DODATEK Č. 2

„ZOO HODONÍN – PSÍ ÚTULEK“

Z M Ě N O V Ý L I S T

číslo: **ZL č. 2**

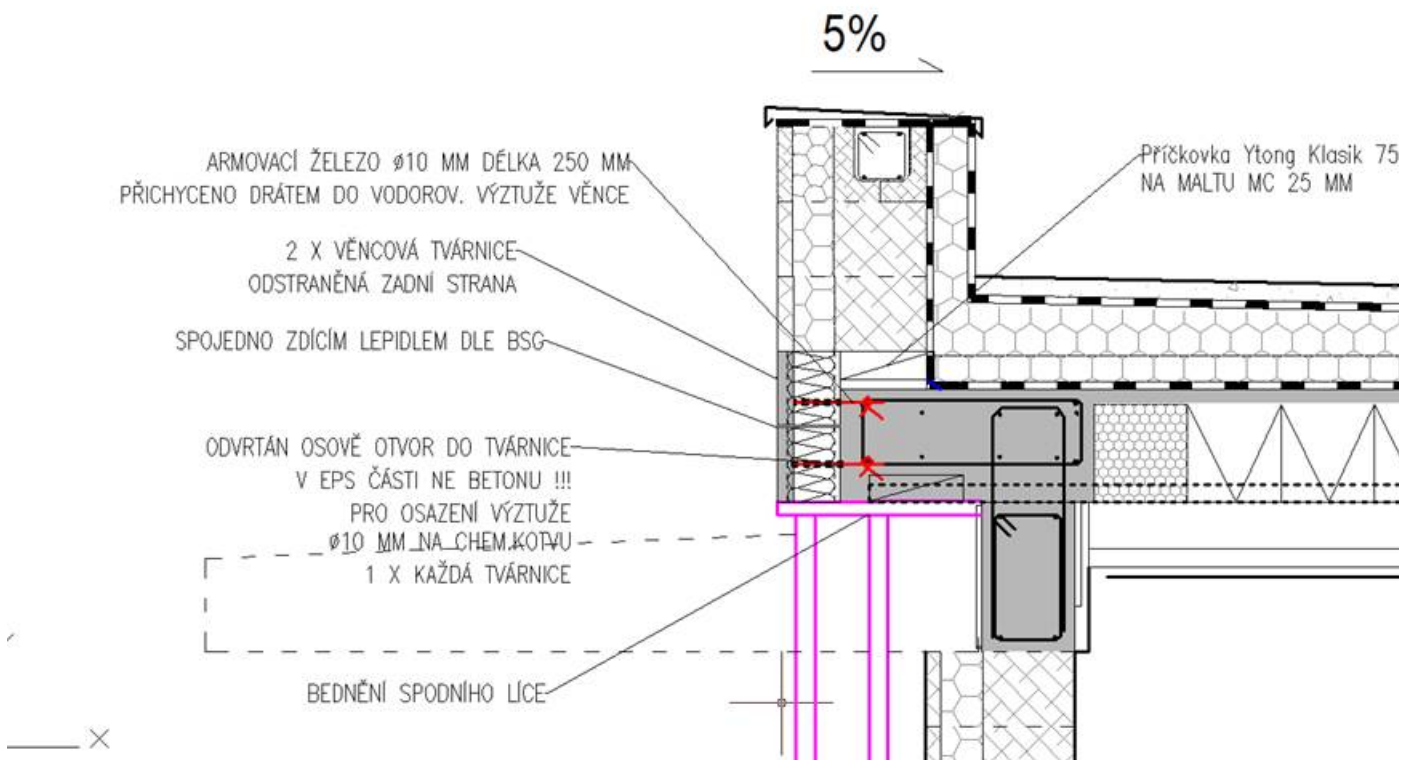
Postup by byl tento:

- 1 / podšalovat spodní líc věnce pod bet.nosníky
- 2/ připravit věncové tvárnice odstraněním zadní stěny aby došlo k obnažení zazubené strany EPS pro lepší spojení s bet. věncem
- 3/ vyskládání nasucho na horní líc bednění první vrstvy tvárnic
- 4/ návrt vrstvy EPS tvarovky např. pr. 12 pro vložení armovacího prutu pr. 10 mm na chem .kotvu.
- 5/ propojení těchto krátkých prutů dle potřeby 20-25 cm s průběžnou výztuží či třmínkem drátem.
- 6/ " vyskládání 2 .vrstvy tvarovek zděním na vrstvu lepidla, tak jako při klasickém zdění těchto tvárnic
- 7/ opakování bod.4+5 ve druhé vrstvě
- 8/ zalití betonem.

pozn. při zálivce betonem by bylo vhodné horní strany věncovek nějak pozakrývat proti zašpinění betonem.

9/ osazení doměru 100 mm ytong tvarovky na plocho do cem.malty po obvodu budovy.

KOMPRESAČNÍ PÁSKA

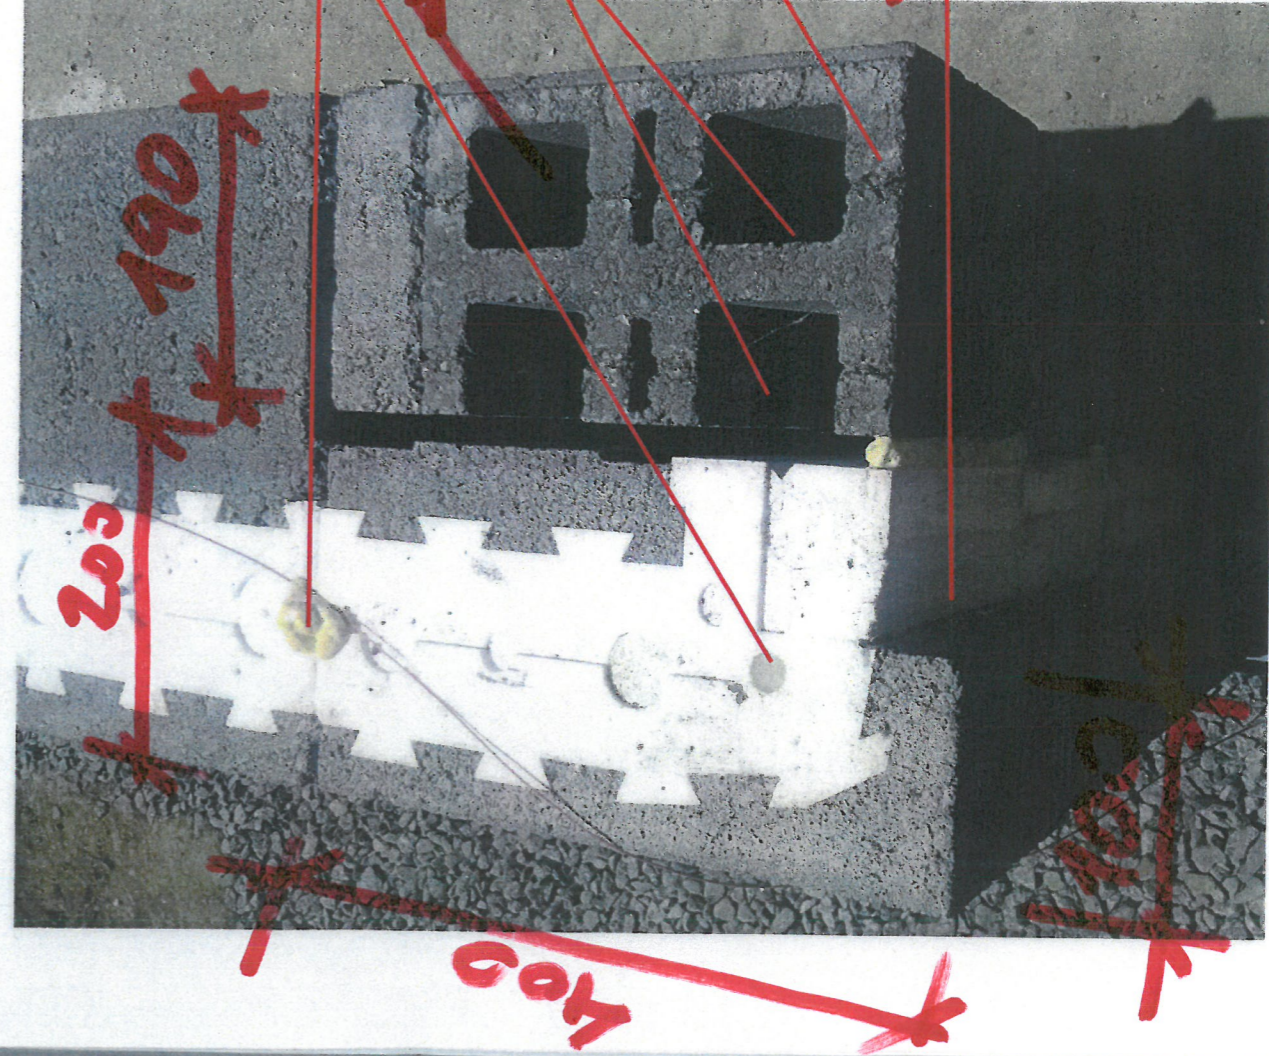
Na žádost GP bude proveden detail ostění tak, aby byla zakryta přípojovací spára z exteriéru. Je nutno dořežávat kombinace z 2 druhů tvárnic, čímž je časově i pracně zkomplikovaný postup zdění. Nejedná se o běžný způsob provádění ostění výplní otvorů

UCHYCENÍ RÁMU OKNA

RÁM OKNA
